MINUTA TÉCNICA
RESPUESTA AL CONSIDERANDO 48
RES. EX. N°4/ROL D-018-2019

SCM MINERA LUMINA COPPER CHILE

DOCUMENTO PREPARADO POR
ARCADIS

Versión 0
JULIO 2019

Figura 1-1: Ubicación de pozos de remediación y recuperación en el sector La Brea relativo al límite del modelo hidrogeológico y el área de manejo 1 del PRM de Cantidad

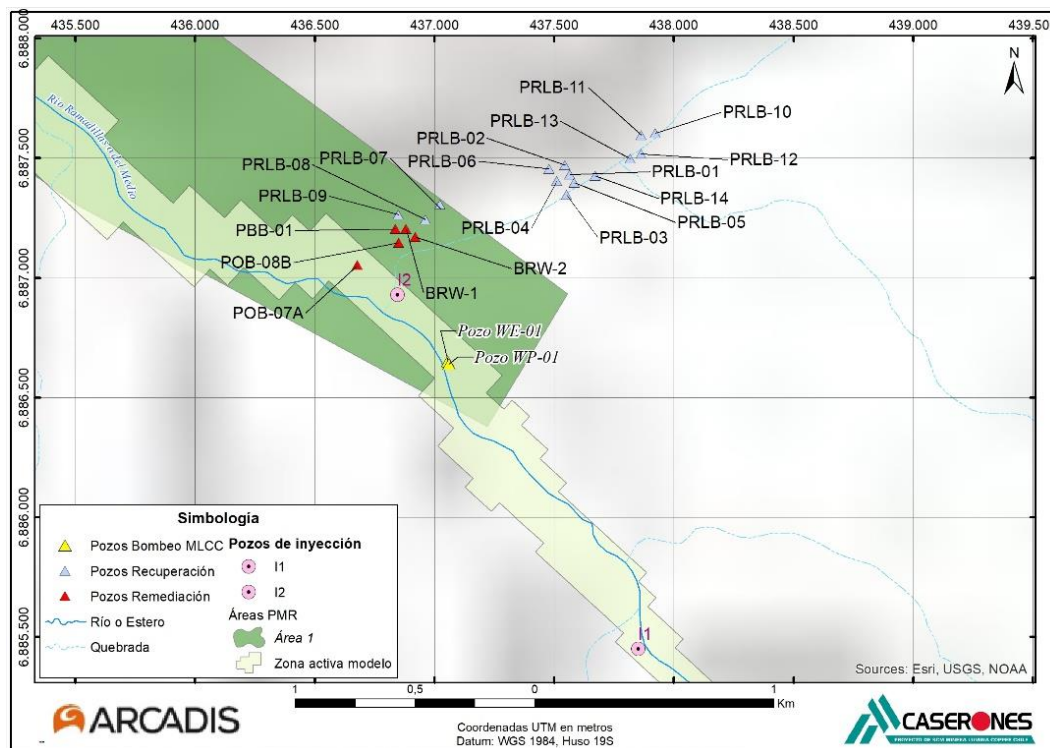
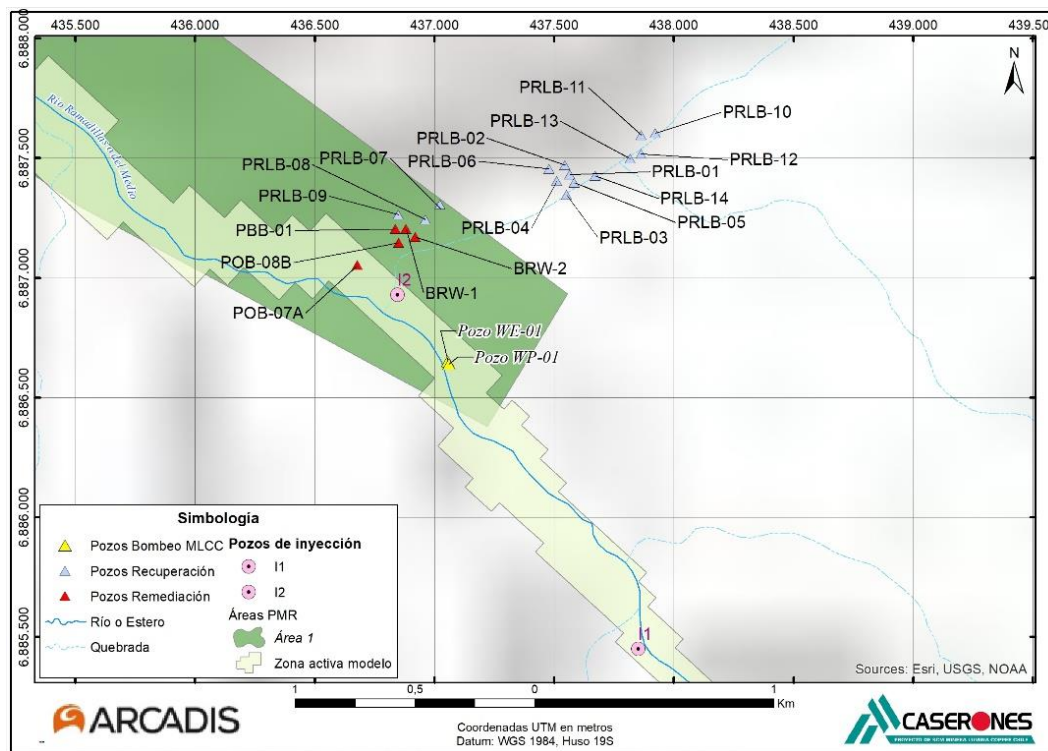
Por último, para la determinación de efectos, la Empresa deberá tener en consideración la imputación relacionada con el cargo N° 14, el cual entre otros antecedentes tuvo en vista el Informe de Seguimiento #66650 (trimestre agosto-octubre 2017), en que se da cuenta de una relación entre los pozos de remediación en Quebrada la Brea y la condición de activación del PMD. En base a lo anterior, deberá explicarse de qué manera las extracciones de agua desde los pozos de remediación y de recuperación inciden en el modelo hidrogeológico anual en la alta cuenca, y los efectos que podrían estar teniendo estas extracciones en esa zona (se advierte que la Figura 4-2. de Anexo 14.1, solo incorpora las extracciones desde los pozos de remediación originalmente autorizados, y no los PRLB).

La De esta figura se observa que de los 5 pozos de remediación sólo POB-07A se encuentra dentro del límite (activo) del modelo hidrogeológico, ya que es el único que se ubica en los depósitos aluviales asociados al río Ramadillas, los cuales representan a elemento principal de interés para dicho modelo.

Cualquier cambio en el régimen hidrológico de la quebrada La Brea es incorporado al modelo a través del flujo subterráneo que ingresa por el punto I2, el cual concentra todos los aportes que se generan aguas arriba de este punto, ya que la quebrada La Brea no forma parte del dominio activo de modelación. Por esta razón los 14 pozos de recuperación PRLB tampoco se encuentran dentro del modelo hidrogeológico.

De esta figura se observa que de los 5 pozos de remediación sólo POB-07A se encuentra dentro del límite (activo) del modelo hidrogeológico, ya que es el único que se ubica en los depósitos aluviales asociados al río Ramadillas, los cuales representan a elemento principal de interés para dicho modelo.

Cualquier cambio en el régimen hidrológico de la quebrada La Brea es incorporado al modelo a través del flujo subterráneo que ingresa por el punto I2, el cual concentra todos los aportes que se generan aguas arriba de este punto, ya que la quebrada La Brea no forma parte del dominio activo de modelación. Por esta razón los 14 pozos de recuperación PRLB tampoco se encuentran dentro del modelo hidrogeológico.
